敦賀発電所2号炉敷地の地形、地質・地質構造について (コメント回答)

K断層の連続性評価について  
K断層の性状(ふげん道路ピット)

## 1. 変更内容、理由及び断層連続性評価への影響

H24-B14-1孔深度37.86~37.91m 断層ガウジの幅 (No.157-追2) を変更

ふげん道路ピット東法面下段 スケッチに示された地層の色調 (No.156) を修正

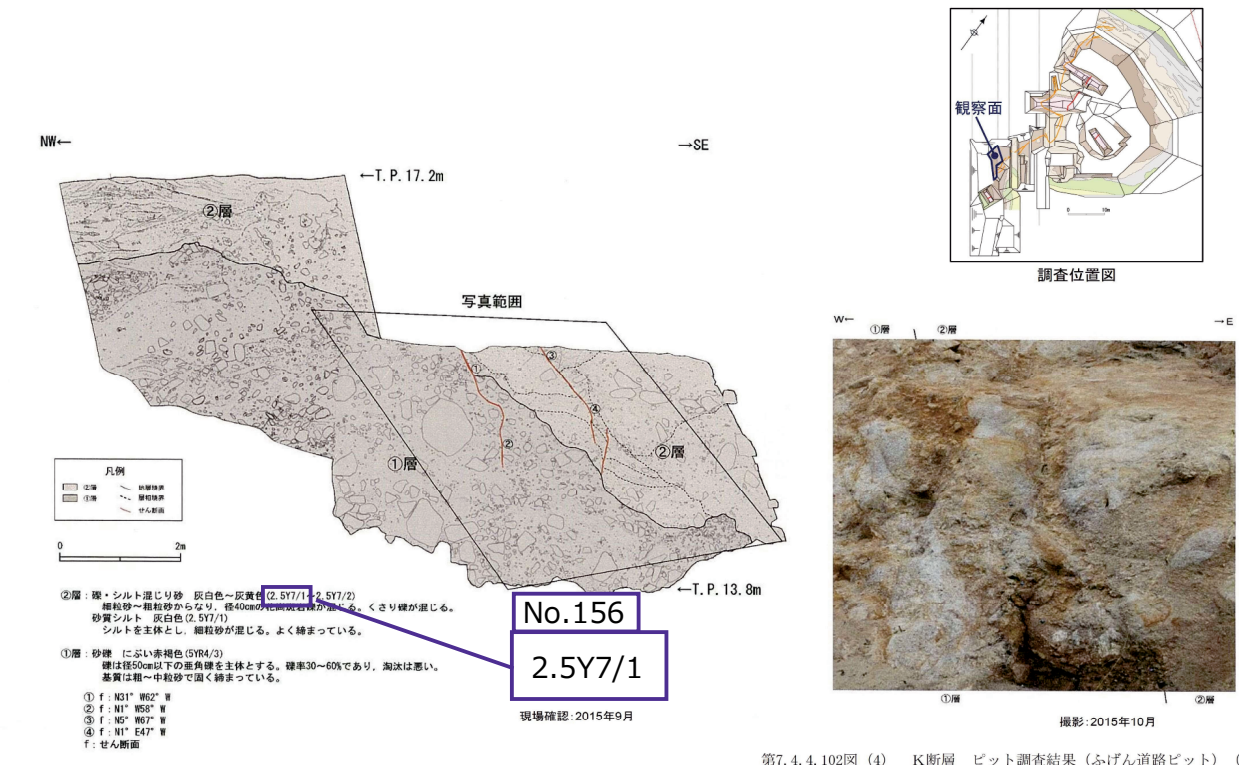
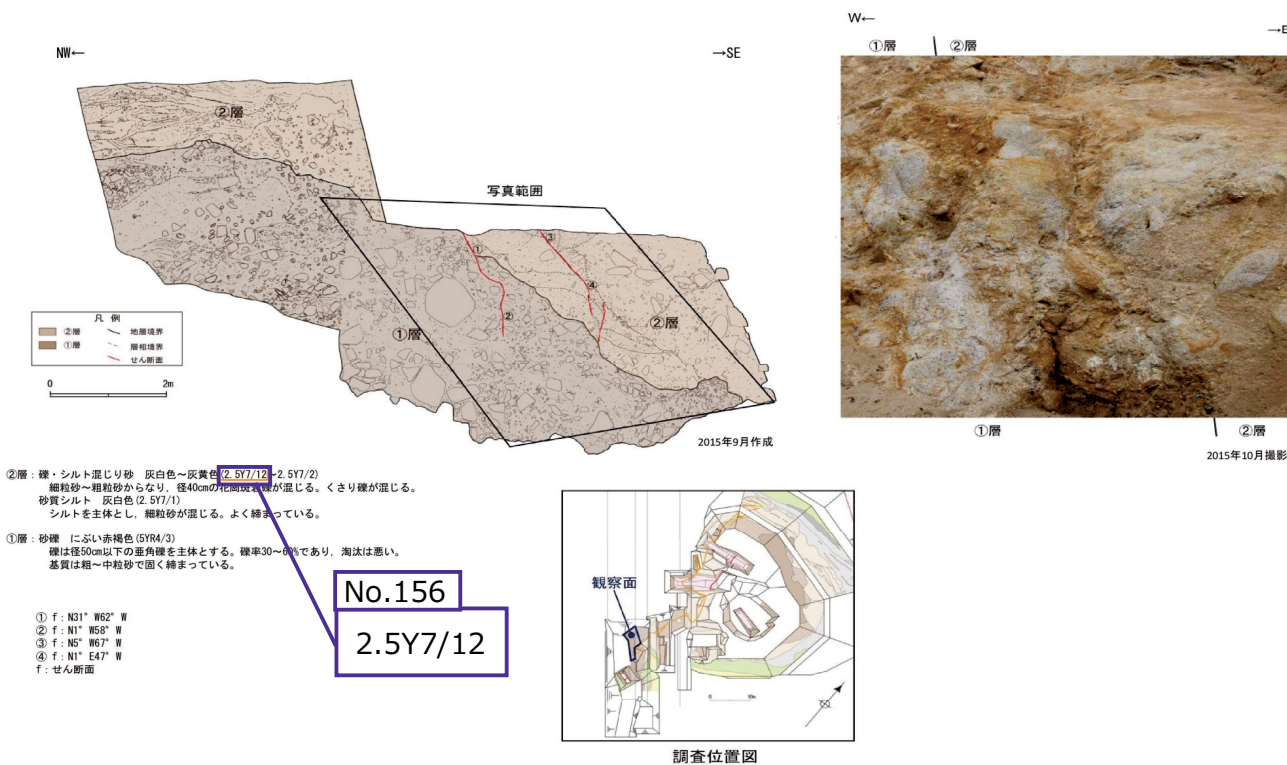
K断層の南方への連続性を追跡、確認した結果、K断層はふげん道路ピットの中央付近まで連続していることを確認。

K断層の南方への連続性を追跡、確認した結果、K断層はふげん道路ピットの中央付近まで連続していることを確認できる。

第7.4.4.356図(3) 破碎部性状 H24-B14-1 深度37.86~37.91m (変位センス, 薄片観察による断層岩区分(1/2))

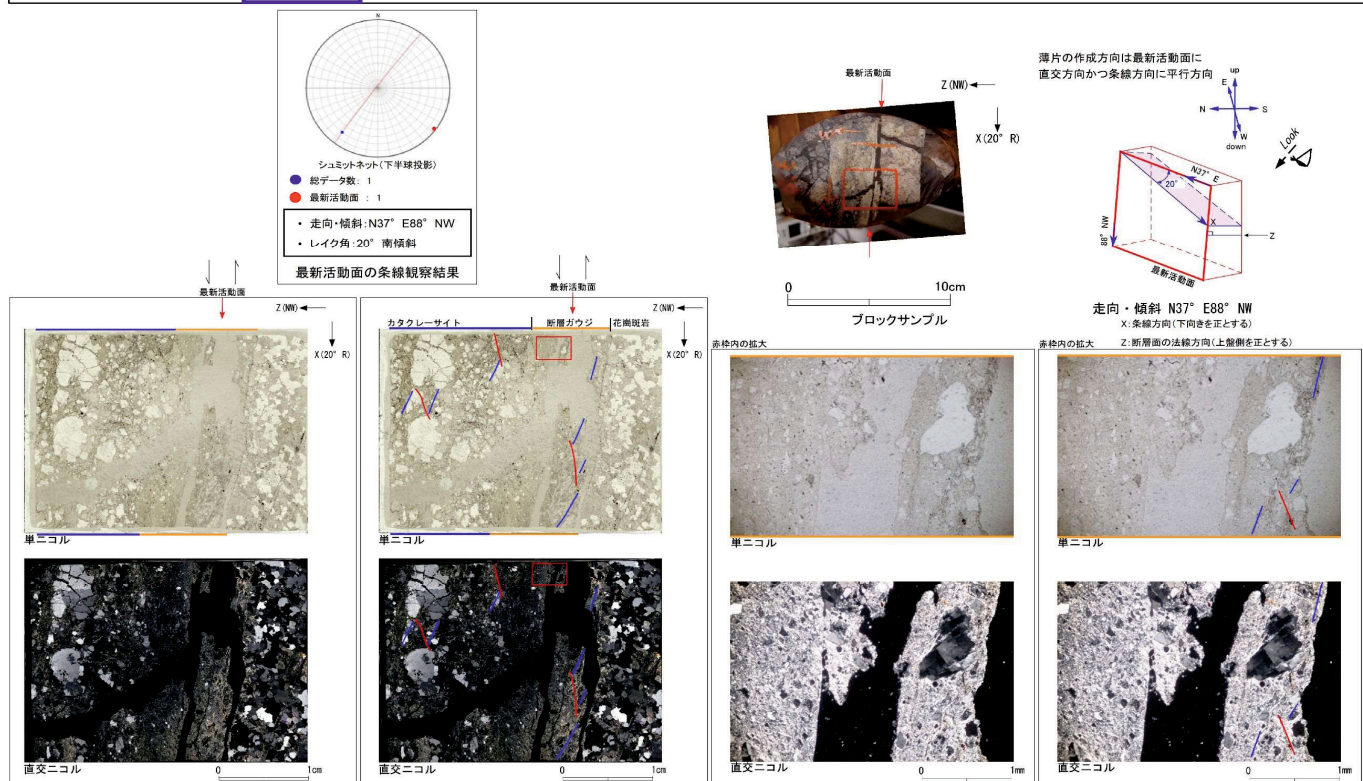
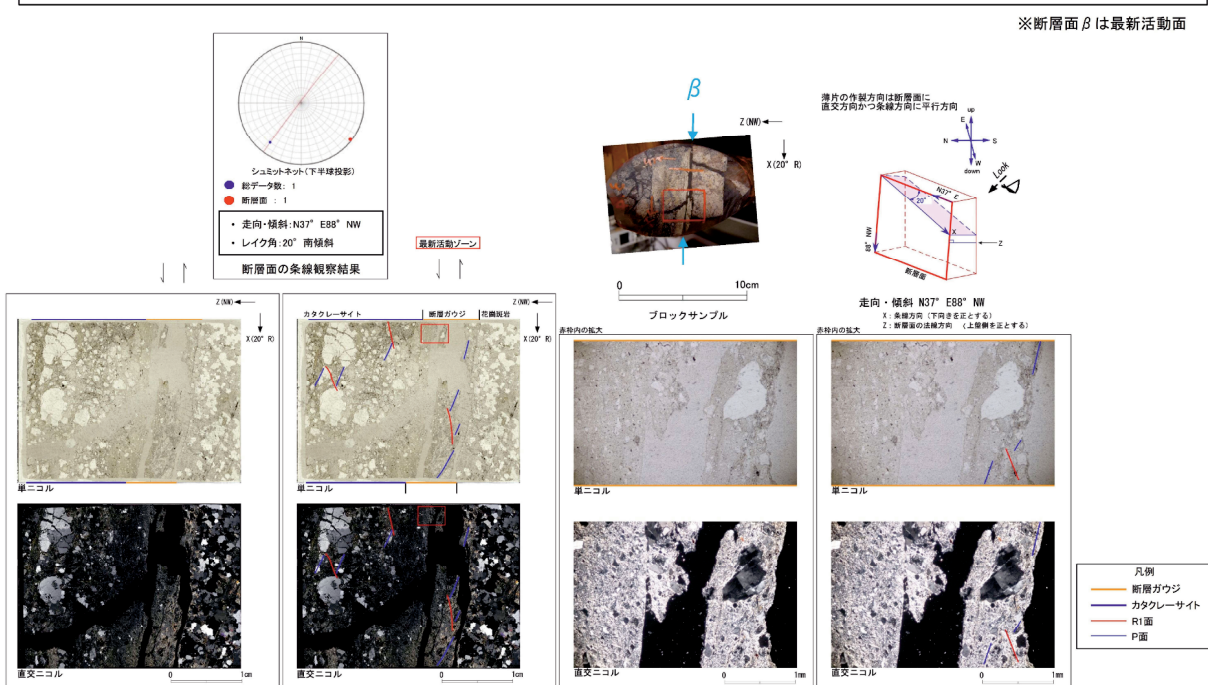
H24-B14-1深度37.86~37.91m 最新活動面の深度を37.91m (破碎部下端に修正)

No.157-追1

H24-B14-1のボーリングコア(深度37.86m)から採取した薄片試料の観察結果によれば最新活動面の変位センスは、左ずれ成分が卓越する。

(フォーム見直しにより数値の記載なし)

H24-B14-1のボーリングコアから採取した薄片試料の観察結果によれば最新活動ゾーンの変位センスは、左ずれ成分が卓越する。  
 ・最新活動ゾーンに以下の特徴が認められることから、断層ガウジと判断した。  
 > (断層ガウジ) 粘土状部の分布は帯状で直線的かつ連続的である。  
 > (断層ガウジ) 基質は粘土鉱物を主体とする。  
 > (断層ガウジ) せん断構造に伴う粘土鉱物の定向配列が認められる。  
 > 岩片は少ない。

ボーリング柱状図

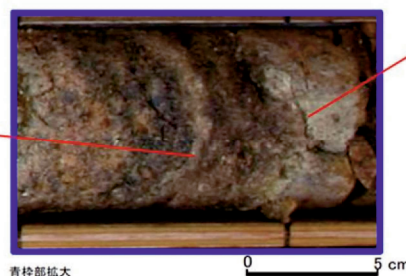
- 従前提示していたデータでは、性状一覧表に断層ガウジの幅を0.2cmと記載していたが、以下のことから、2条の断層ガウジの幅の合計値として、0.4cmが正しい値であるため、0.2cmから0.4cmに変更した。
- コア観察カードには破碎部の下盤側(深度37.91m)に幅1~2mmの灰白色粘土を伴うと記載されており、次頁の研磨片写真でもコアと同様に直線的な細粒部が認められる。一方、コアの再観察結果によると、破碎部の上盤側(深度37.86m)にも細粒部が連続的・直線的に分布していることから、この細粒部も断層ガウジであると判断した。
- それぞれの断層ガウジの真幅を測定し、各0.2cmであったため、合計値として、0.4cmとした。

●37.86~37.91m: 破碎部  
 37.86~37.91m: 粘土混じり礫状部 (Hj)  
 上端30°, 下端35°で、幅40mm。褐色を呈し、下端側に幅1~2mmの灰白色粘土を伴う。上端側にも幅数mmの細粒部を挟む。

・深度37.86~37.91mの「粘土混じり礫状」と記載の箇所については、やや軟質であるが、含まれる細粒部は局所的に分布し、連続性及び直線性に乏しく、原岩組織が認められる岩片を主体とし基質も細粒化した岩片からなる組織も認められる。これらのことから変質したカタクレーサイトであると判断した。

・一方、深度37.86mには細粒部を挟んでいる。細粒部は軟質で、連続性及び直線性が良く、原岩組織が認められる岩片を主体とし基質も細粒化した岩片からなる組織も認められない。これらのことから断層ガウジであると判断した。

・また、深度37.91mには灰白色粘土を挟んでいる。粘土は軟質で、連続性にやや欠けるが、直線的であり、原岩組織が認められる岩片を主体とし基質も細粒化した岩片からなる組織も認められない。これらのことから断層ガウジとして扱うこととした。

## H24-B14-1 深度37.86~37.91m 研磨片観察 断層面の認定

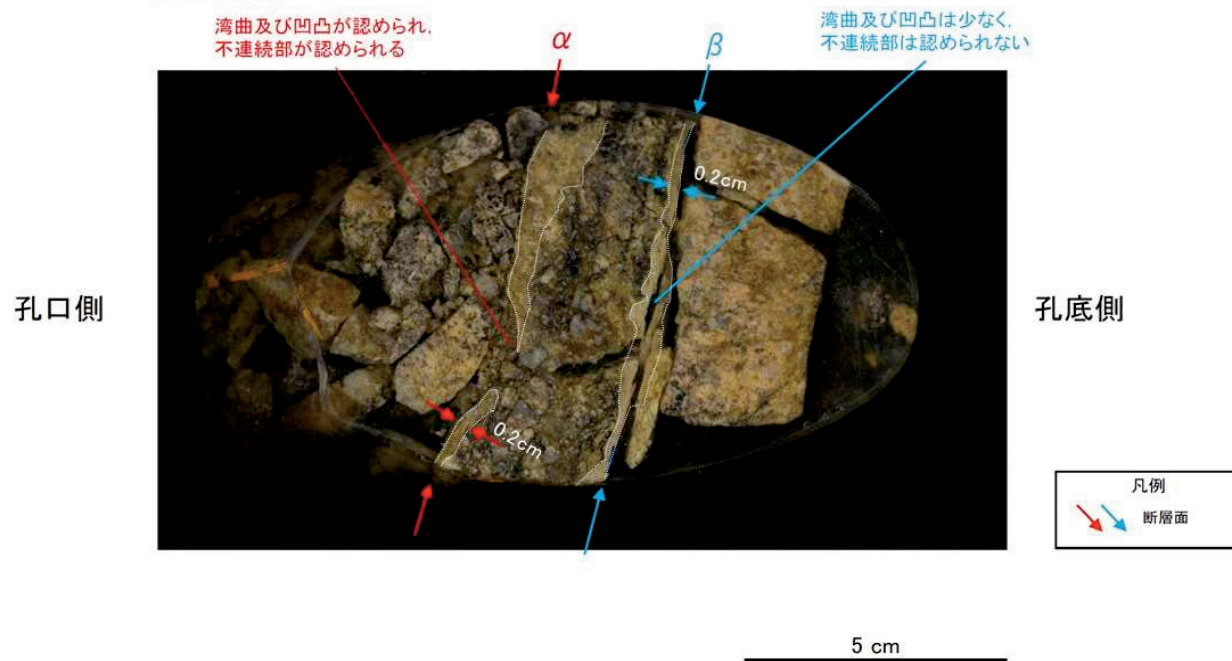
## H24-B14-1孔深度37.86~37.91m 断層ガウジの幅 (No.157-追2) を変更

- 研磨片写真では、断層面 $\alpha$  (破碎部の上盤側) と断層面 $\beta$  (破碎部の下盤側) に脈状の細粒部が認められる。
- 連続性・直線性に富むのは、断層面 $\beta$ 沿いの細粒部であるが、断層面 $\alpha$ 沿いにもコアと同様な細粒部が分布するため、断層ガウジであると判断した。
- それぞれの断層ガウジの真幅を測定し、各0.2cmであったため、合計値として、0.4cmとした。

- 研磨片観察においても、CT画像観察の結果と同様に断層面 $\alpha$ 、断層面 $\beta$ が認められる。
- 断層面 $\alpha$ は、湾曲及び凹凸が認められ直線性に乏しい。一部不連続部が認められ連続性に乏しい。
- 断層面 $\beta$ は、他の構造に切られておらず、細粒部を伴い、湾曲及び凹凸は少なく直線性に富み、不連続部は認められず連続性に富む。
- ボーリングコア観察、CT画像観察、研磨片観察より、細粒部を伴い、最も直線的な深度37.91mの断層面 $\beta$ を検討対象の断層面とした。

コア写真

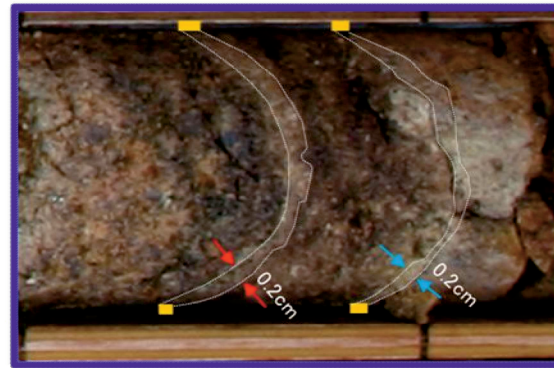
H24-B14-1孔深度37.86~37.91m 断層ガウジの幅 (No.157-追2) を変更

- 破碎部の上盤側と下盤側にそれぞれ断層ガウジが分布する。
- それぞれの断層ガウジの真幅を測定し、各0.2cmであったため、合計値として、0.4cmとした。
